NOTA VAN INLICHTINGEN – 14 JULI 2022

Op woensdag 13 juli jl. heeft het Recreatieschap nog een vraag ontvangen naar aanleiding van de gegeven antwoorden in de tweede nota van inlichtingen d.d. 8 juli 2022.

Foto bermplank (afmeting 10x4x140 cm., bxdxh)

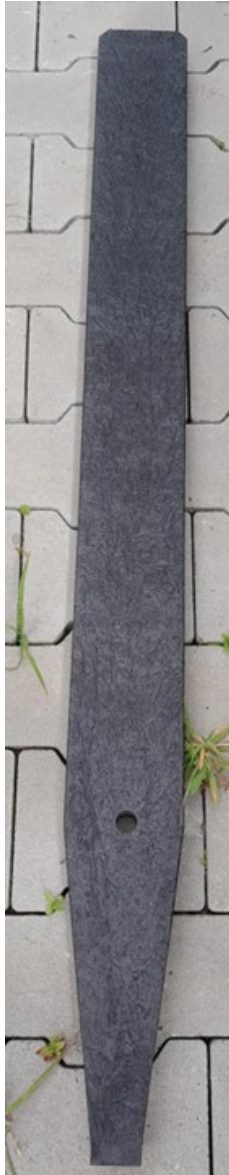
In de tweede Nota van Inlichtingen omschrijft u dat de bermpaal van kunststof (1480 stuks) geen uitsparing nodig hebben. In Nota van Inlichtingen 1 geeft u aan dat de bermplank (3630 stuks) ook geen uitsparingen nodig heeft. Weet u zeker dat bermpaal, bermplank en tracépaal allemaal zonder freesgaten/uitsparingen geleverd moeten worden?

De overige palen hebben geen uitsparing. Voor de volledigheid zijn op de volgende pagina's de foto's toegevoegd.
